Váš dopis zn.
Ze dne
Naše zn. 131702/2026-SŽ-GŘ-O7

„Rekonstrukce žst. Turnov – Infrastruktura“ a „Rekonstrukce výpravní budovy ŽST Turnov, 3. etapa“

Vysvětlení zadávací dokumentace č. 13

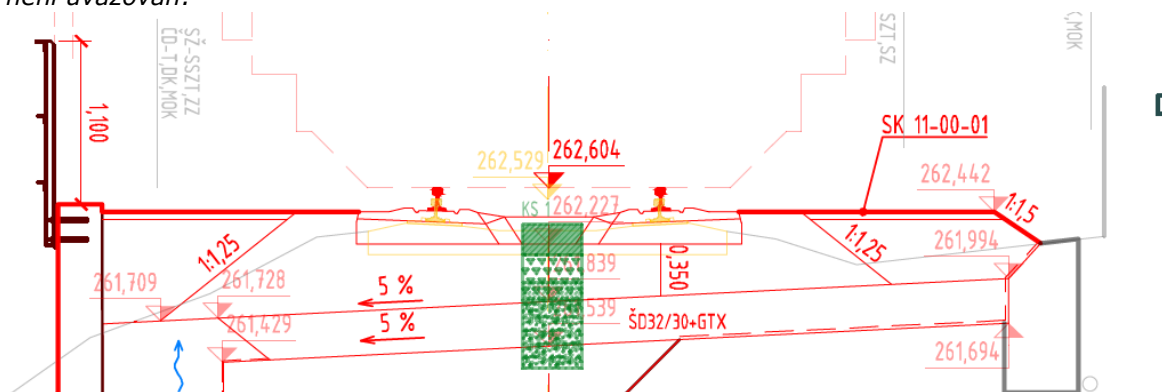
SK110001_3_002_TAB_VYPOCTU_KUB – tabulka č.1, je potřeba vysvětlit 2 sloupce - sloupek Dosyp - štěrku fr. 31,5/63 a sloupek štěrkové lože (zapuštěné).

Např.: řez č. 104, kol. 1. - profil 3,663m² a dosyp nula, přitom v řezu je kolejové lože cca 2,5 m² plus dosyp na obou stranách. Řez č. 121 je naopak už rozdělen na dosyp 0,174 m² a profil lože 3,091 m². Proč je někde počítán dosyp do štěrkového lože a někde ne? Proč není klasicky spočítáno kolejové lože a zvlášť dosyp?

Sloupek dosyp štěrku fr. 31,5/63:

jedná se o zásyp mezi profily kolejového lože materiálem štěrku frakce 31,5/63 (prostoru mezi profily zapuštěného kolejového lože u větších osových vzdáleností kolejí). Původní návrh zásypu betonovým recyklátem mezi profily zapuštěného kolejového lože byl upraven na zásyp štěrkem fr. 31,5/63.

Sloupek štěrkové lože (zapuštěné):

zahrnuje zřízení standardního profilu štěrkového lože s hranou ve vzdálenosti 1,7 m od osy koleje včetně zapuštěného kolejového lože pro zřízení drážní stezky z materiálu štěrku frakce 31,5/63. Není navrhován rozdílný materiál. Splnění požadavek předpisu SŽDC S3 díl X č. 14 „použije se nezávadné přírodní kamenivo frakce 8 a vyšší“.
